Réponse à la demande de compléments – projet de parc éolien de la société « SEPE La Grande Campagne » sur la commune de Ville-Le-Marclet (80)

II.3. État initial de l'environnement, incidences notables prévisibles de la mise en œuvre du projet et mesures destinées à éviter, réduire et compenser ces incidences

II.3.2. Milieux naturels, biodiversité et Natura 2000

Figure 1 : tendances de population de plusieurs espèces de chauve-souris en France métropolitaine

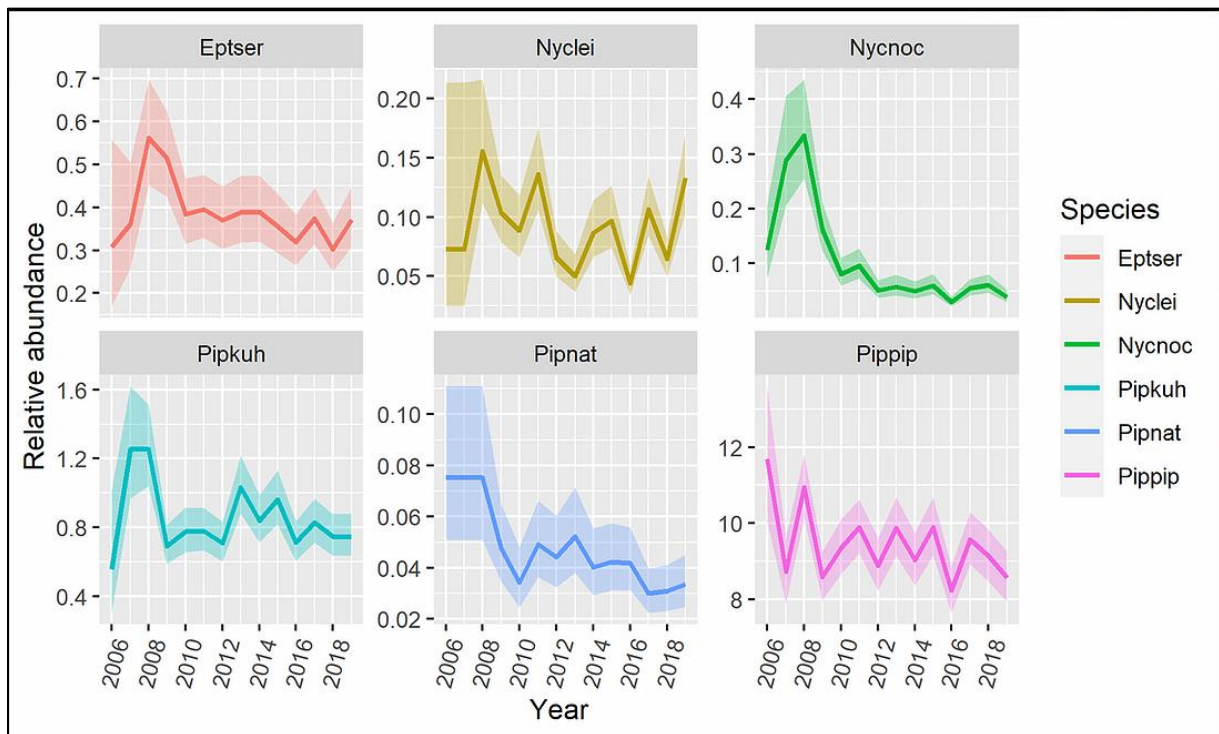
L'autorité environnementale recommande de rehausser le niveau d'impacts bruts pour la Pipistrelle commune, ainsi que pour les Noctules de Leisler et commune.

Une publication récente (juin 2020) du Muséum National d'Histoire Naturelle¹ met effectivement en évidence une perte de 88% des effectifs de la Noctule commune entre 2008 et 2019 en France métropolitaine (voir figure ci-dessous), ce qui implique que la destruction d'individus pourrait provoquer des effets considérables sur l'espèce, voire conduire à la disparition de l'espèce en France. Concernant le projet éolien de Ville-le-Marcelet, les impacts de collisions et de barotraumatisme ont été définis comme faibles mais au regard de la publication du Muséum National d'Histoire Naturelle et des derniers chiffres de mortalité des parcs éoliens européens compilés par T. Dürr (1 558 cas de mortalité de la Noctule commune jusqu'en novembre 2020), les impacts d'atteinte à l'état de conservation des populations de l'espèce provoquée par les risques de collisions et de barotraumatisme peuvent être jugés faibles à tendance modérée. Nous rappelons que l'espèce est classée vulnérable en France.
